Projekt „Budowa przedszkola i sali gimnastycznej w systemie budownictwa o znacznie podwyższonych parametrach energetycznych” współfinansowany ze środków RPO WŁ 2014-2020.

dot. postępowania o udzielenie zamówienia publicznego na roboty budowlane - „Budowa przedszkola i sali gimnastycznej w systemie budownictwa o znacznie podwyższonych parametrach energetycznych”; Znak sprawy: 271.2.2017

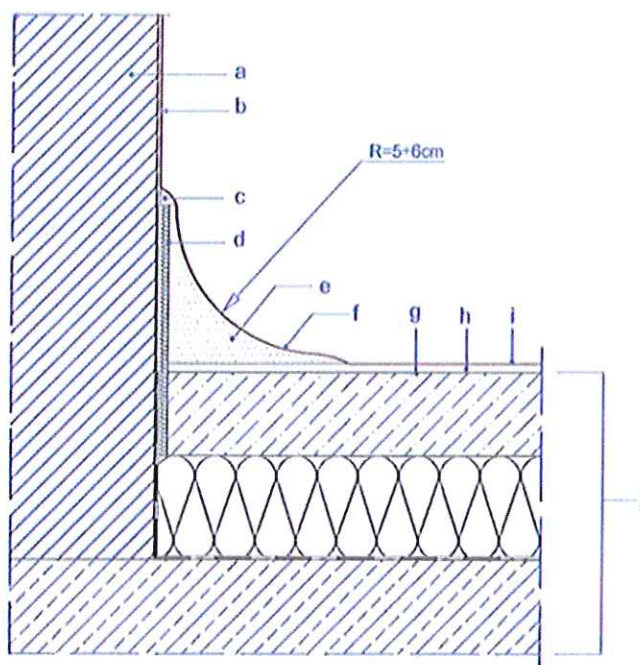
W którym miejscu mamy umieszczać pozycje nie ujęte w załączonych przedmiarach? Mamy stworzyć osobny dział „Pozycje nie ujęte w przedmiarach” i dopisywać wszystkie brakujące?

Nie. Zamawiający informuje, że w pkt III SIWZ ust. 14 zawarł wyczerpującą informację dotyczącą w/w pytania. Wg powyższego zapisu przedmiary i kosztorysy złoży tylko Wykonawca, którego oferta zostanie uznana za najkorzystniejszą.
